柏崎刈羽原子力発電所 6号炉及び7号炉

敷地における地震波の増幅特性について
コメント回答

平成27年7月3日

東京電力株式会社

領域別のフーリエスペクトル比の検証（荒浜側 NS方向）

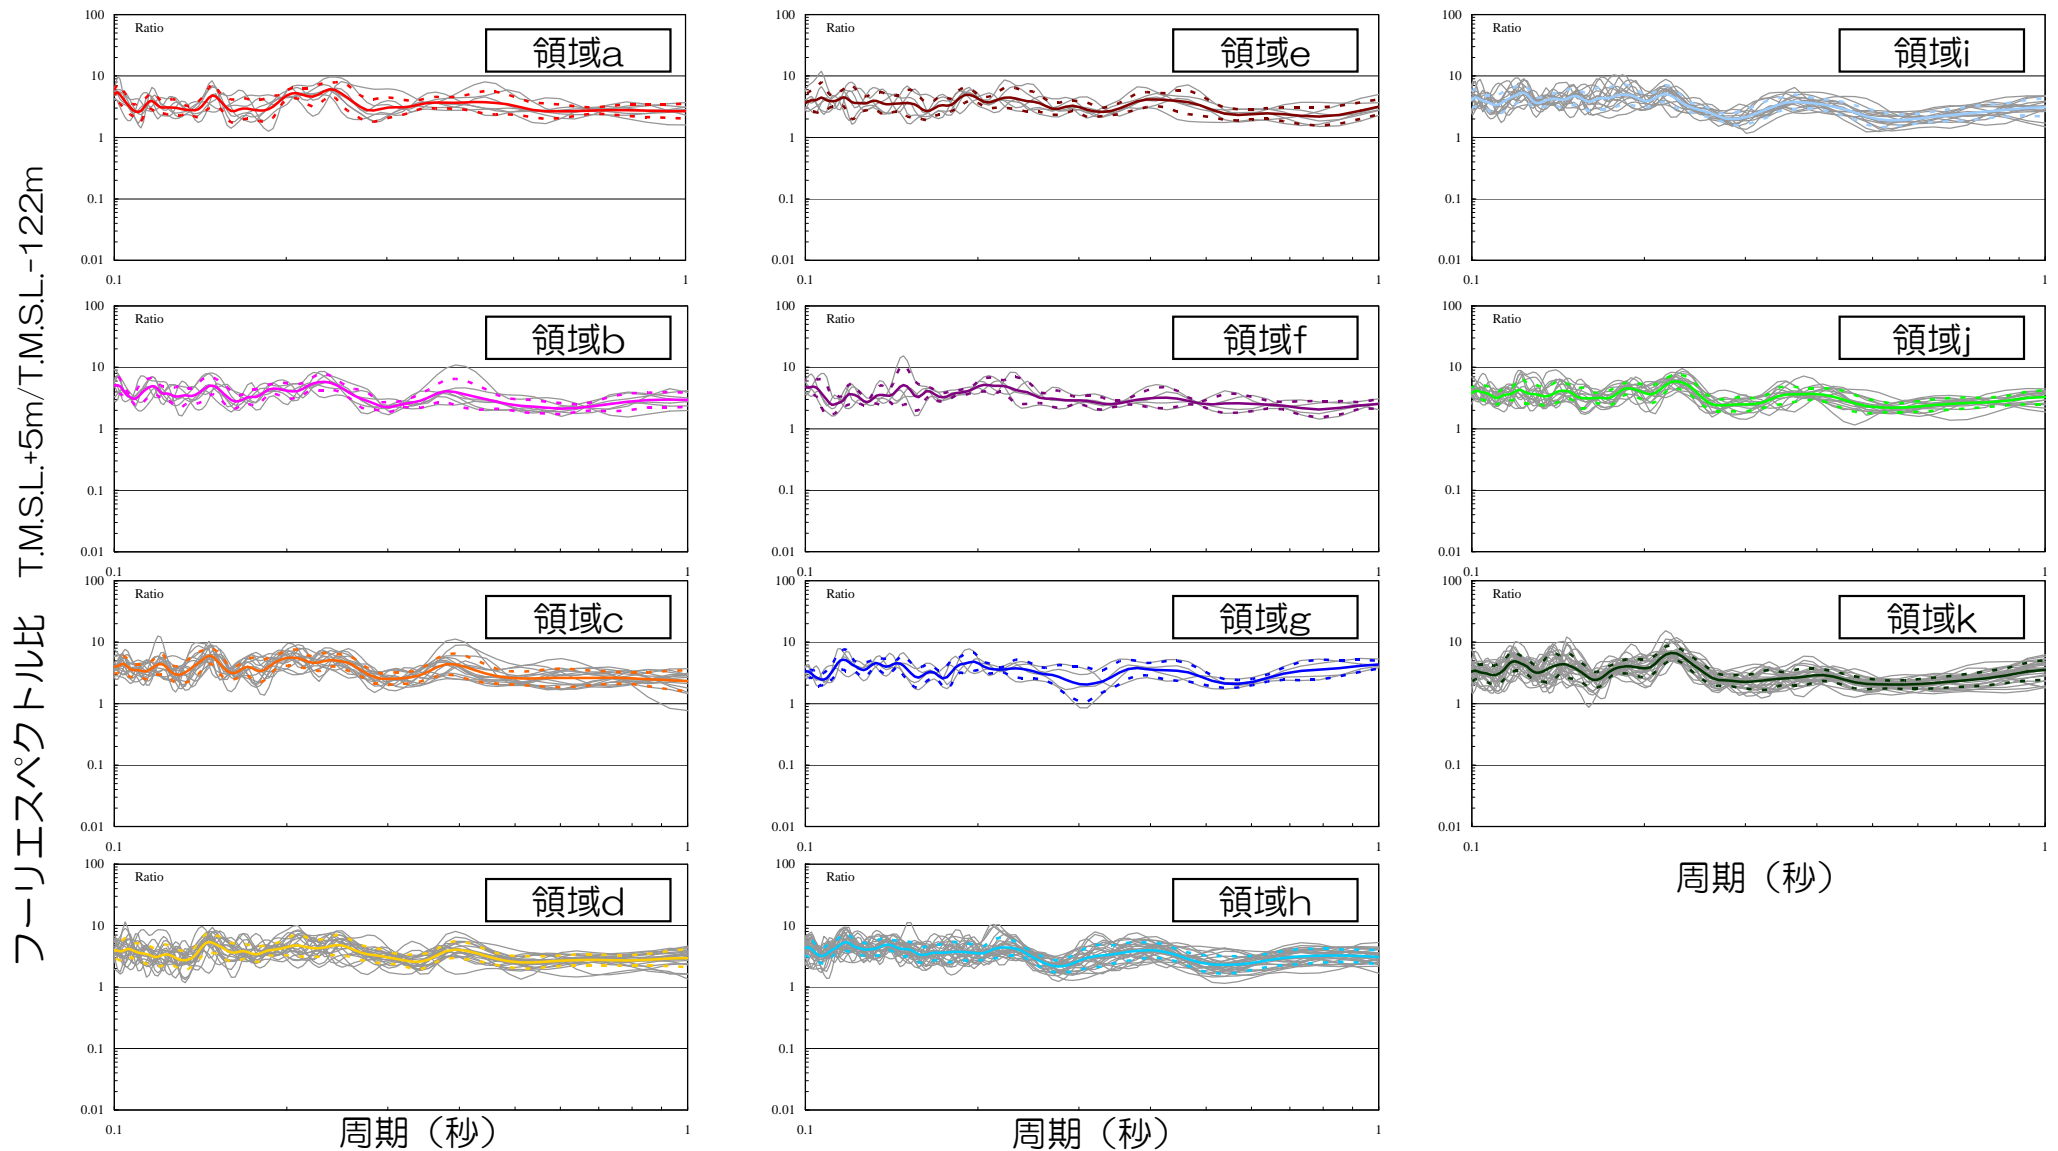
コメント
No.6

■いずれの到来方向においても、ばらつきは大きくないことを確認。

領域別のフーリエスペクトル比の検証（荒浜側 EW方向）

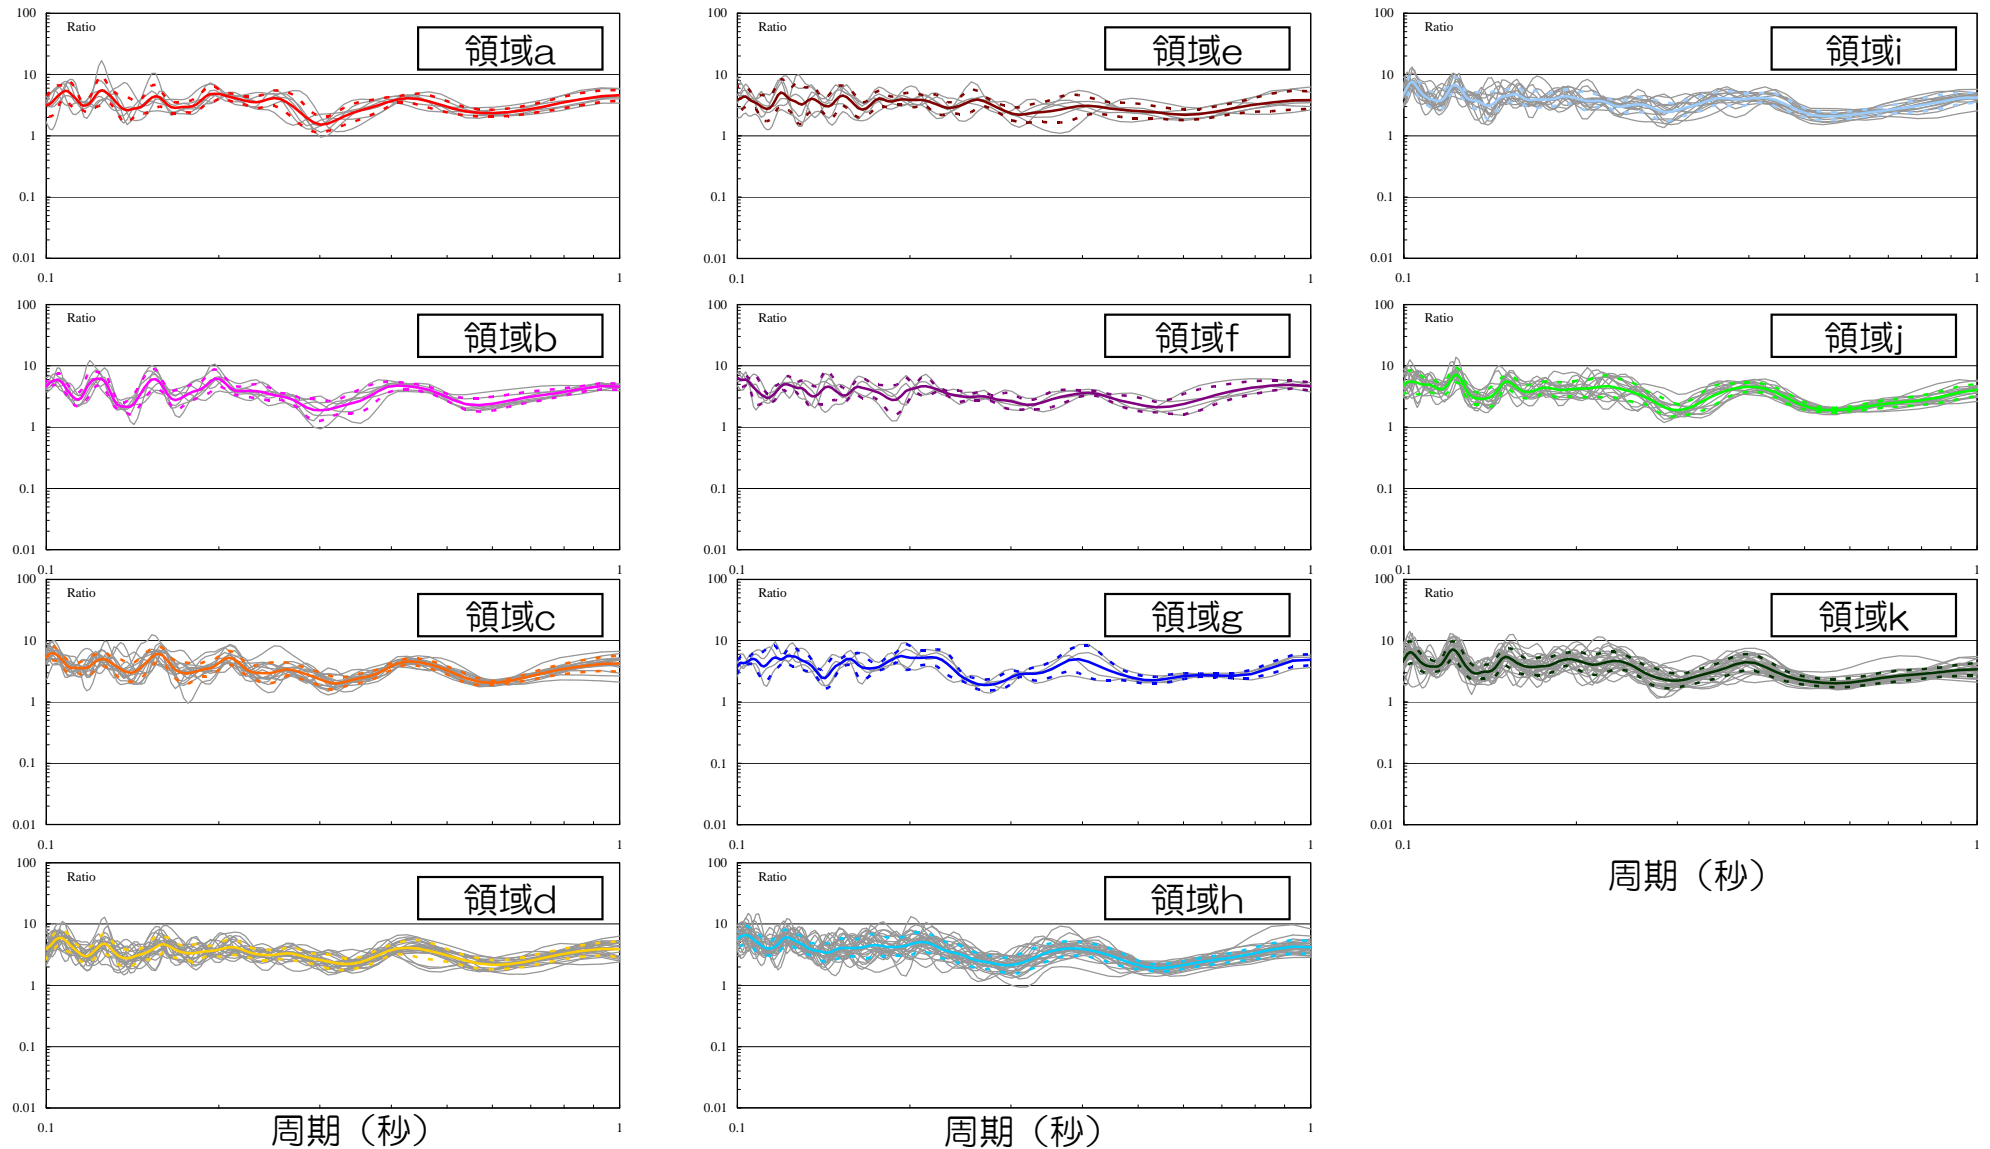
コメント
No.6

■いずれの到来方向においても、ばらつきは大きいことを確認。

領域別のフーリエスペクトル比の検証（大湊側 NS方向）

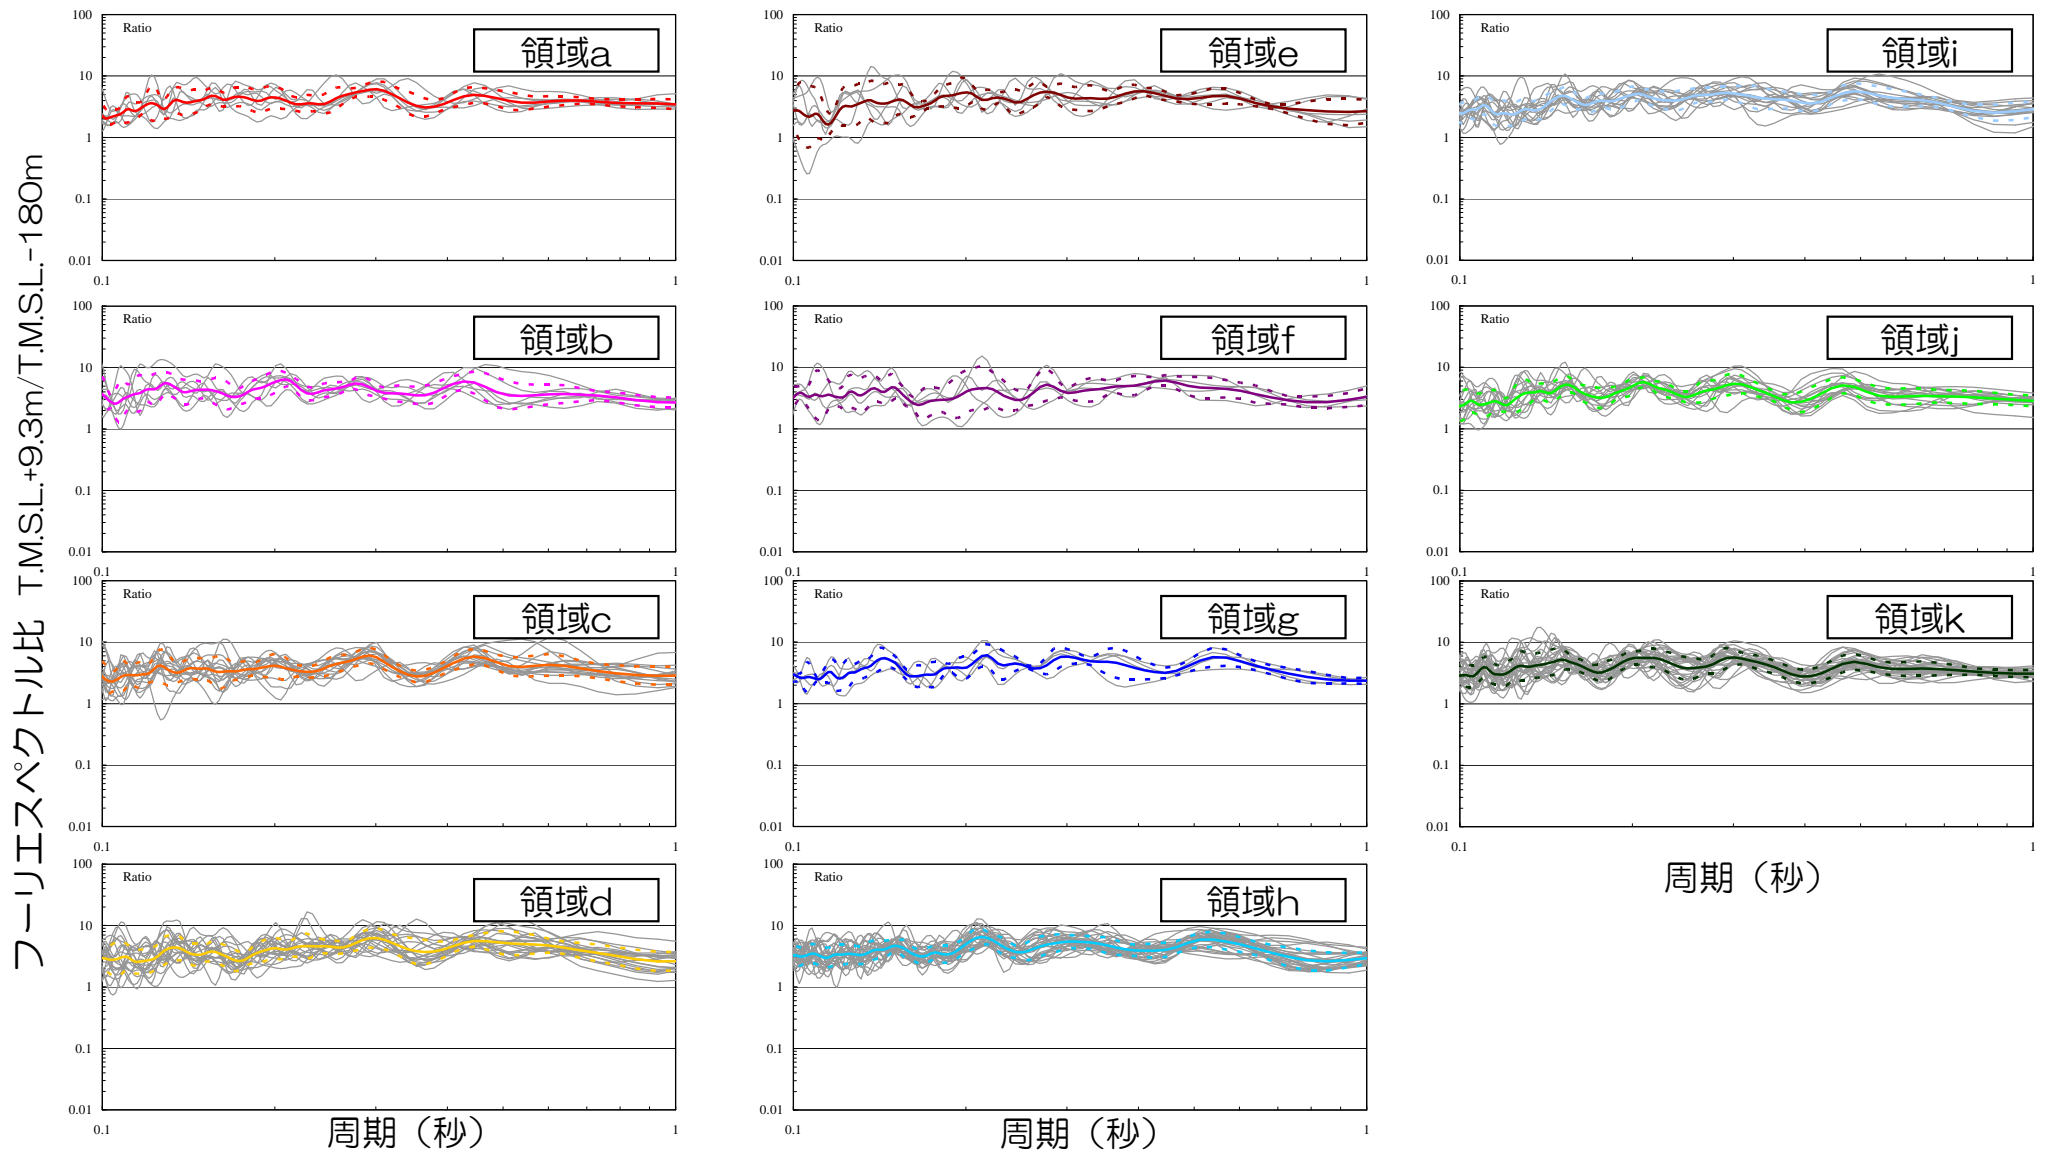
コメント
No.6

■いずれの到来方向においても、ばらつきは大きいことを確認。

領域別のフーリエスペクトル比の検証（大湊側 EW方向）

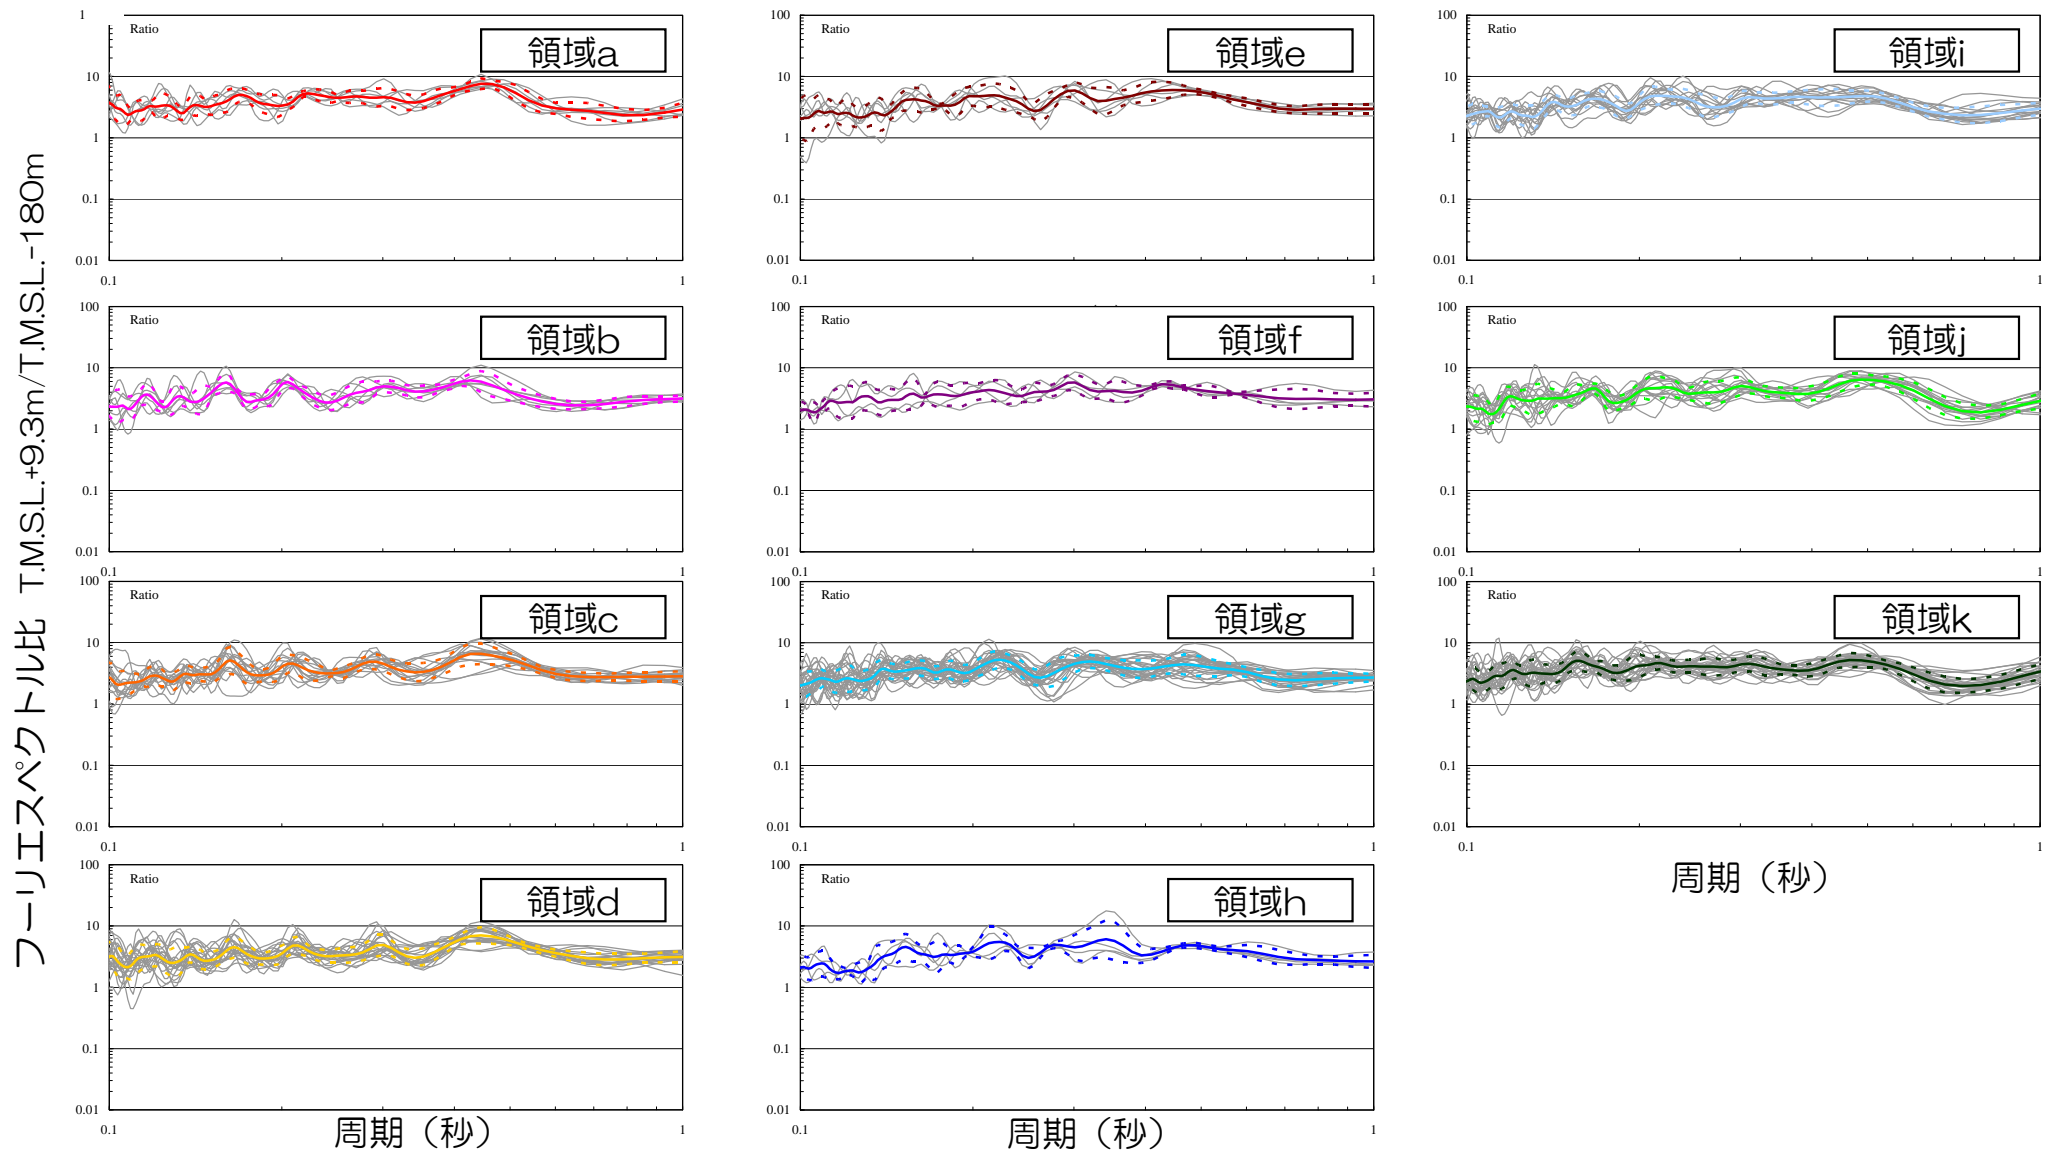
コメント
No.6

■いずれの到来方向においても、ばらつきは大きくないことを確認。

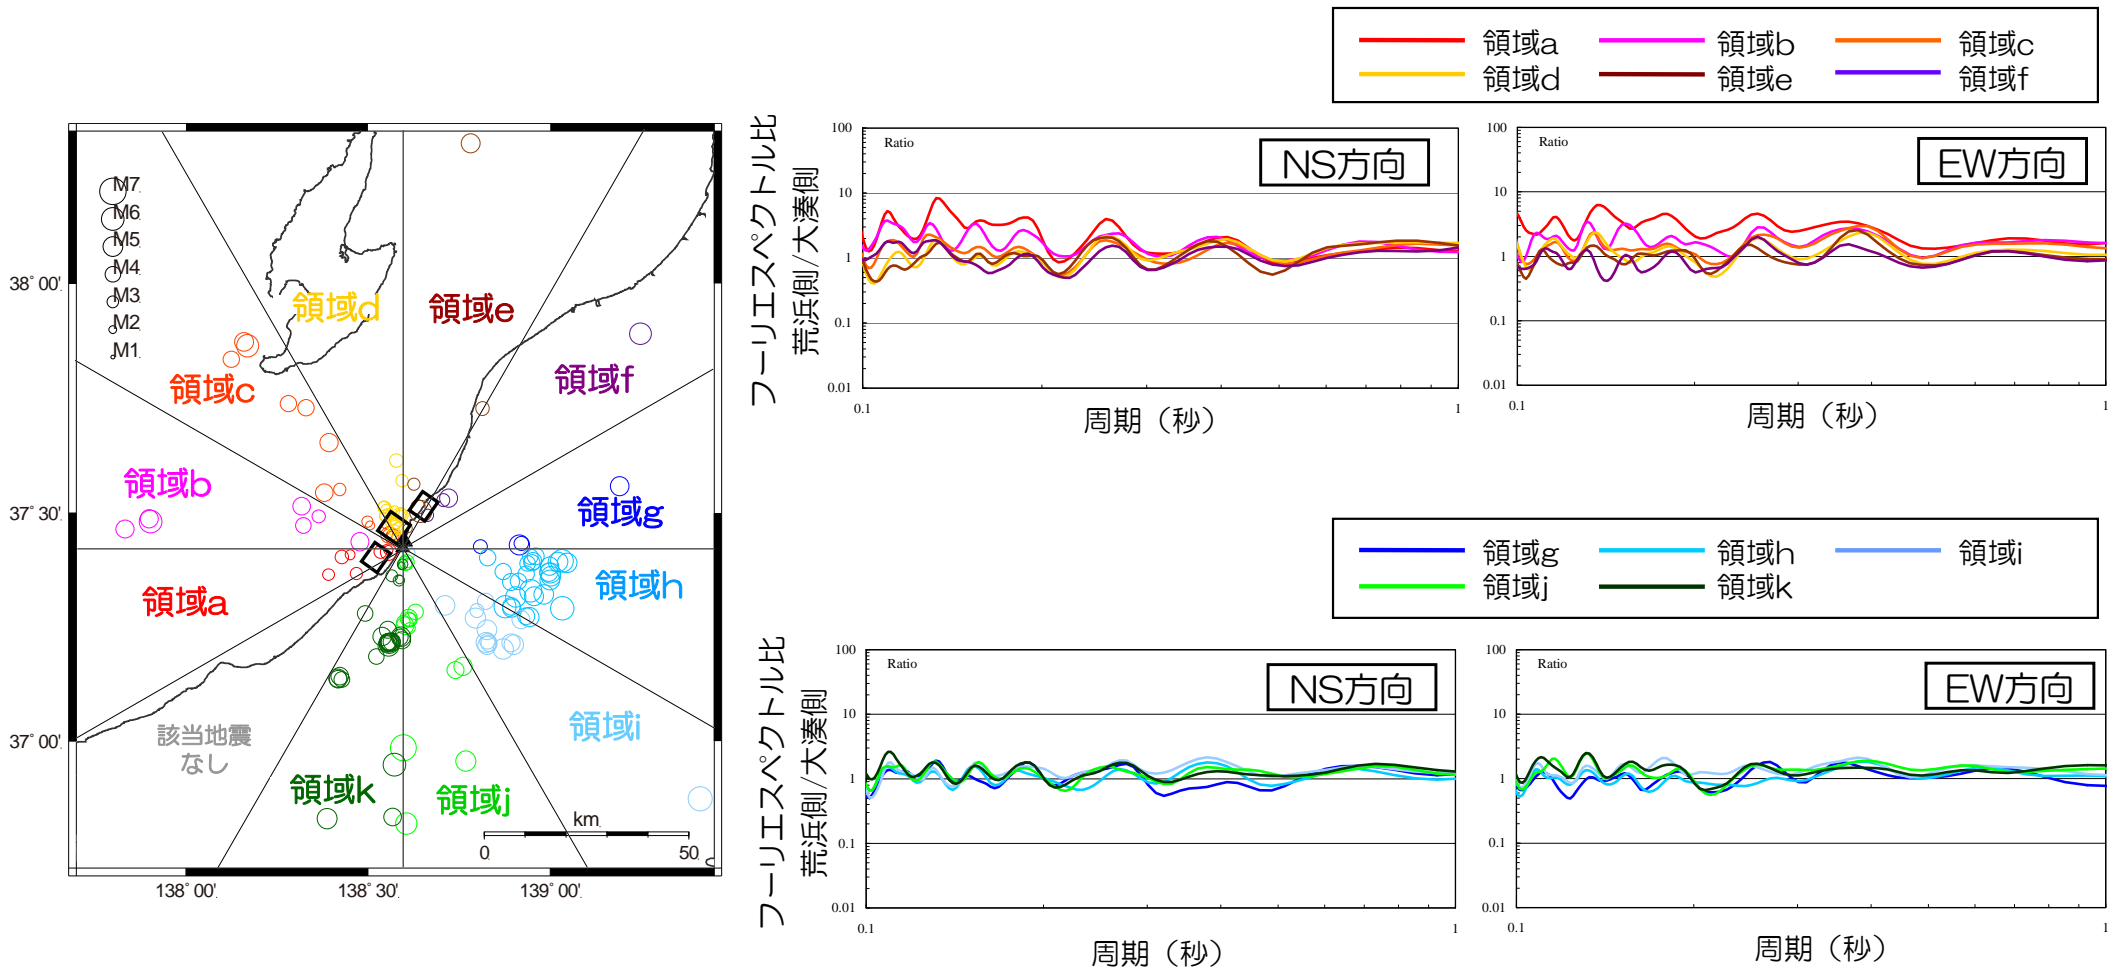
コメント
No.6・7

■ 検討対象とする領域区分を30°として各領域における荒浜側と大湊側のフーリエスペクトル比を評価。

- 敷地南西側の領域aから領域bにかけて、荒浜側が大湊側に比べ有意に大きくなる傾向。
- その他の領域区分においては、特異な増幅傾向は確認されない。
